의견서·답변서·소명서

【구분】 거절이유 등 통지에 따른 의견

【명칭】 엘지디스플레이 주식회사

【출원번호】 10-2022-0190034

[보정전 도 4] [보정후 도 4]

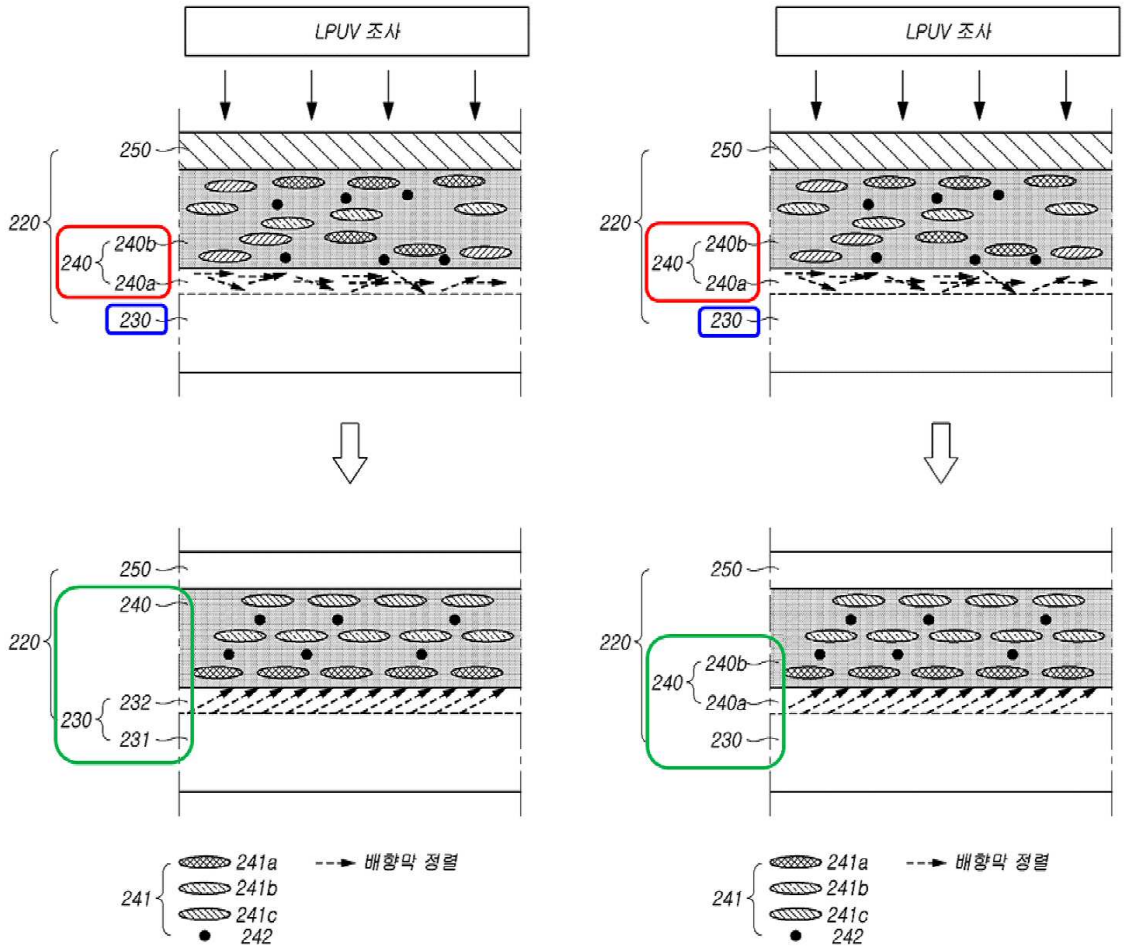
(3) 아래의 본원 도 4를 참조하면, 염료(241)와 광 개시제(242)가 포함된 층은 도번 240b로 표시되며, 이에 따라 단락 [0046], [0047] 및 [0049]에서 "염료층(240a)"는 "염료층(240b)"의 명백한 오기임을 확인할 수 있습니다.

(4) 한편, 본 출원인은 도 4에 기재된 일부 도번에 명백한 오기가 있어 이를 올바른 기재로 추가 정정하는 보정을 하였습니다.

(5) 보정전 도 4에서는, LPUV 조사 후의 도면에서 도번 231 및 232가 기재되어 있고, 240a 및 240b가 누락되어 있습니다. 도 4의 LPUV 조사 단계와 단락 [0045] 내지 [0051]를 참고하면, 231은 230의 명백한 오기이고, 232는 240의 명백한 오기이며, 240은 240b의 명백한 오기임을 확인할 수 있습니다.

(6) 상세한 설명 및 도면의 정정은 명백한 오기를 정정한 것으로, 이러한 정정에 의해 상세한 설명 및 도면은 통상의 기술자가 청구항에 기재된 발명을 쉽게 실시할 수 있도록 발명의 구성이 명확하게 기재된 것으로 사료됩니다.
